MINISTERO DELL'AMBIENTE E DELLA TUTELA DEL TERRITORIO E DEL MARE

COMMISSIONE TECNICA DI VERIFICA DELL' IMPATTO  
AMBIENTALE - VIA E VAS

Parere n. 388 del 30.11.2009

Progetto:	<b>ISTRUTTORIA VIA</b> <b>PROGETTO DEFINITIVO</b> <b>"Progetto Integrato Corridoio</b> <b>Intermodale Roma - Latina e</b> <b>Collegamento Cisterna Valmontone"</b>
Proponente:	<b>Autostrade del Lazio</b>

**Figura 1 – Var. 1 B Roma – Latina nel tratto terminale del by-pass di Pomezia e dell’attraversamento del comune di Ardea**

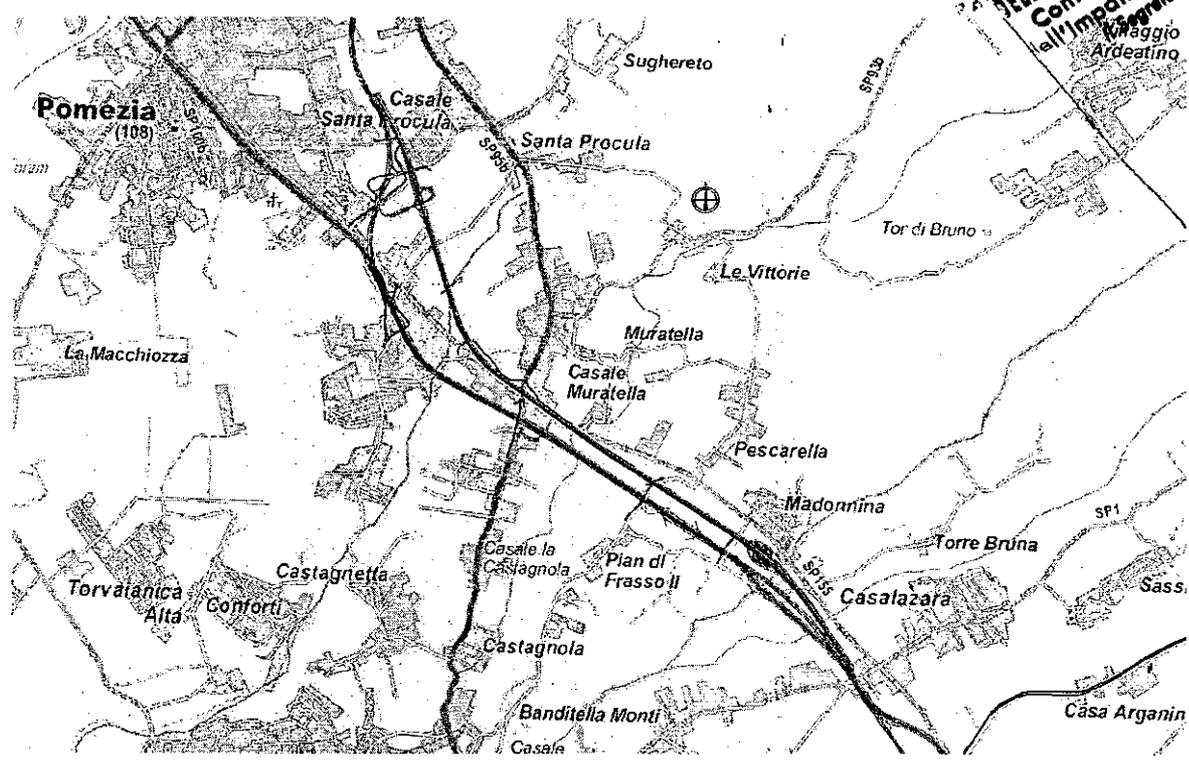
Nella prima parte di tracciato l’asse viene a percorrere un corridoio libero da abitazioni, pur interessando un’area urbanizzata in adiacenza ad alcuni edifici residenziali, che saranno indennizzati. Oltrepassato lo svincolo, nel secondo tratto, non è stato possibile percorrere un corridoio libero e dovranno essere demoliti alcuni edifici residenziali. Non è interessata dal tracciato alcuna attività produttiva, se non per la pertinenza di alcune attività commerciali e di terziario.

**Figura 2 – Var 2: svincolo di Aprilia Nord (riposizionamento) - Opere connesse: adeguamento Via Apriliana.**

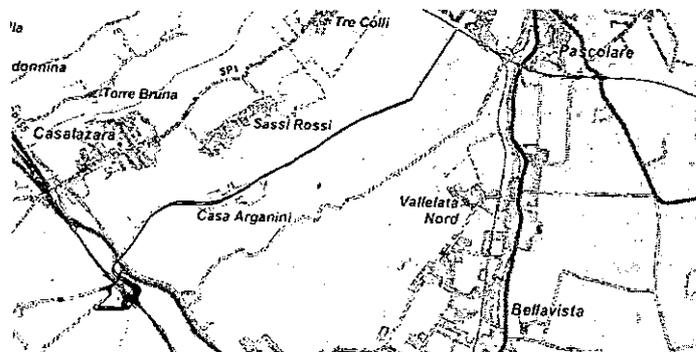
La Var 2A prevede dunque il ribaltamento, rispetto all'asse principale, della trombetta. Lo svincolo, passato il casello, si collega con una rotatoria, con i rami d'immissione e uscita dello svincolo esistente con l'attuale Pontina a quattro corsie, che in questo tratto rimane in esercizio, e con la Via Apriliana di cui è previsto un opportuno adeguamento.

**Figura 4 – Var. 3. Variante ABOTT - Opera di scavalco e connessione delle complanari – miglioramento funzionale dello svincolo esistente con Via Genio Civile/Via Selciatella**

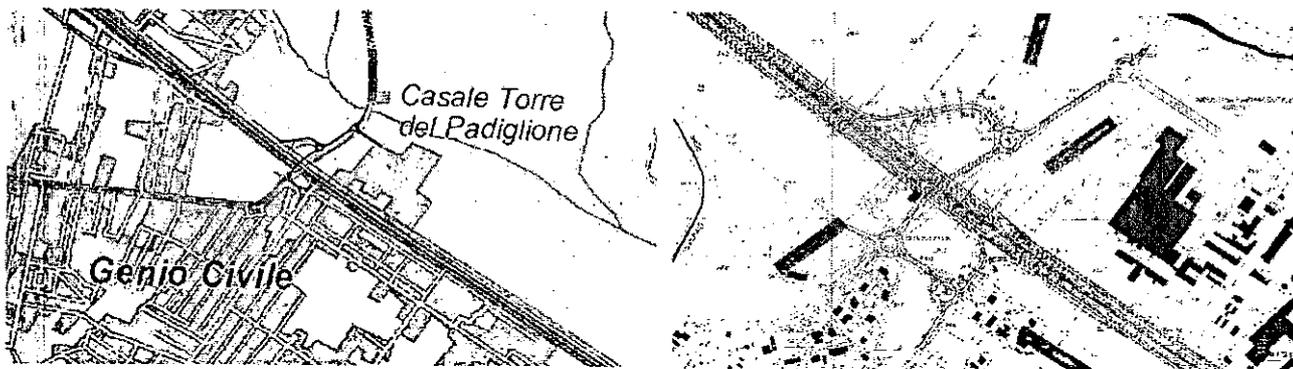
Il Proponente dichiara che in tal modo “verrà garantito il corretto funzionamento dell'industria interferita, sia in fase di costruzione dell'infrastruttura, sia in fase di esercizio” le opere così realizzate sono conformi al piano di sicurezza e di evacuazione approvato (trattasi di stabilimento a rischio di incidenti rilevanti).

**Figura 5 – Var. 4: Roma – Latina – variazione planoaltimetrica dal km 39+520 al km 41+000 circa (Borgo di Campoverde di Latina) ed introduzione svincolo sulle complanari**

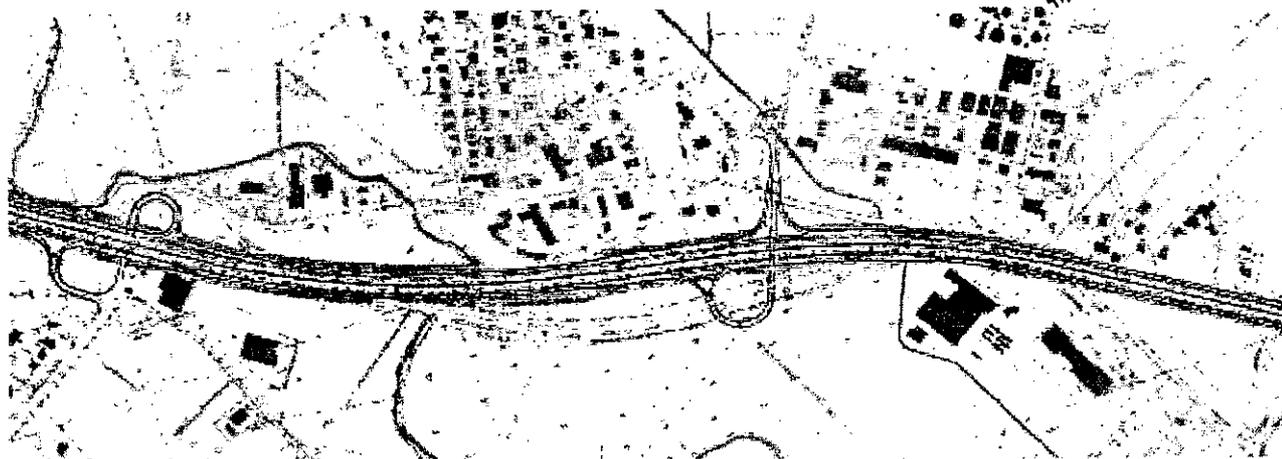
La Var.4 prevede la rettifica del flesso, riducendo la dimensione dei raggi di curvatura e la riduzione della sezione delle complanari. Consente di: ridurre l'interferenza con il borgo antico di Campoverde, passando in adiacenza ma al di fuori dell'attuale recinzione; non interferire con il funzionamento dell'azienda vinicola, preservandone il piazzale e le vasche di raccolta, localizzate all'inizio del processo di produzione; non interferire o limitare le interferenze con le pertinenze delle aziende agricole poste in sinistra rispetto alle progressive.

**Figura 7 – Var. 6: Cisterna - Valmontone – variazione pianoaltimetrica dal km 14+630 al km 18+410 circa (Comune di Velletri)**

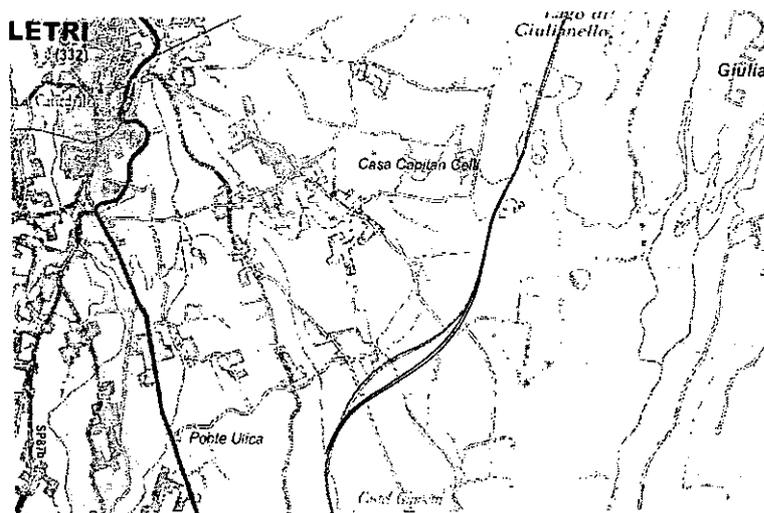
La variante piano-altimetrica ha una estesa di circa 5 km (dal km 14+630 al km 18+410 circa) e ricade nel territorio del comune di Velletri. L'imbocco est della galleria naturale è stato riposizionato senza allungare la galleria stessa; il capannone industriale non è interferito; l'azienda del casale Malatesta è coinvolta solo sul limite di proprietà. Si evita anche l'interferenza planimetrica con l'elettrodotto. Il nuovo andamento planimetrico comporta la demolizione di un piccolo edificio residenziale; al proposito il Proponente dichiara che "già in precedenza si trovava in adiacenza all'asse autostradale ed era, pertanto, fortemente compromesso".

Figura 10 - Var. 8A. Cist. - Valmontone. - Labico: svincolo con l'Autostrada A1

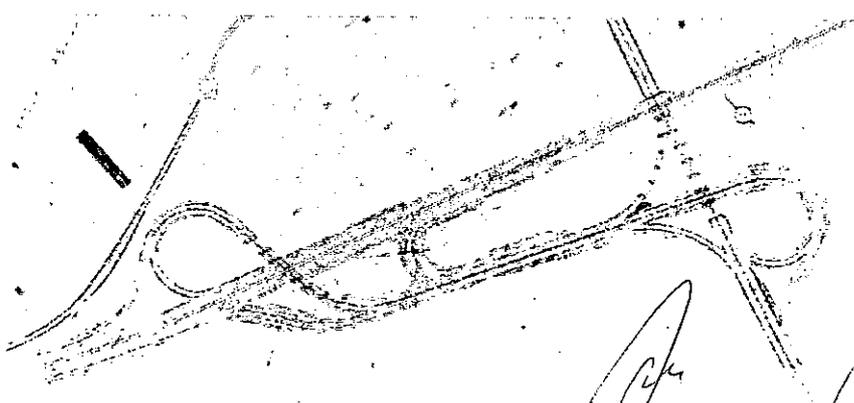
Su entrambe le autostrade, la lunghezza delle corsie parallele sono dimensionate per le stesse velocità di percorrenza, ma con le diverse portate di traffico delle Viabilità di riferimento ne deriva la maggior lunghezza delle rampe sulla A1. La posizione non interferisce con lo svincolo di Valmontone, ha una minore occupazione di suolo e una minore invasività territoriale del precedente.
